Vec: Vysvetlenie informácií potrebných na vypracovanie ponuky č. 3

Na základe doručených žiadostí záujemcov o vysvetlenie súťažných podkladov na predmet zákazky „Trnava, KR PZ, Kollárova 31, rekonštrukcia objektu“, uverejnené vo vestníku ÚVO č. 62/2024 pod č. 9104-MSP z 27.3.2024 a EÚ 2024-OJS061-00180302 z 26.3.2024, Vám predkladáme nasledujúce vysvetlenie:

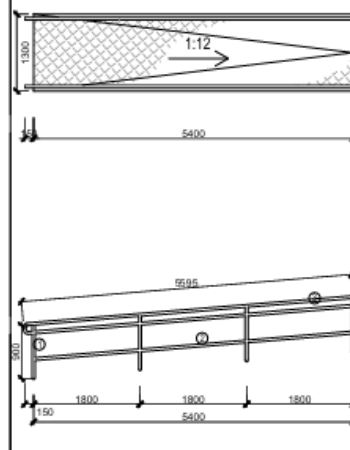
D, Poprosíme o doplnenie výkresov na stožiar pre telekom a vlajkový stožiar.

D. Vysielače a zariadenia Telekom sú existujúce, je potrebné rešpektovať ich v plnej miere. Ak počas stavebných prác vznikne potreba demontovania týchto prvkov, je potrebné ich po ukončení spätne osadiť na pôvodné miesta. Vlajkový stožiar bude osadený na čelnej (severnej) fasáde objektu nad hlavným vstupom. Typ stožiara je vo VV definovaný pod položkou č. 41 - montáž zástavovej konzoly do vynechaných káps so zaliatím cementovou maltou a č. 42 - dodávka fasádnej kotvy vlajkovej trojramennej. Samotné výkresy vlajkového stožiara sa nevyhotovovali, nakoľko sa jedná o typizované produkty bežne dostupné na trhu.
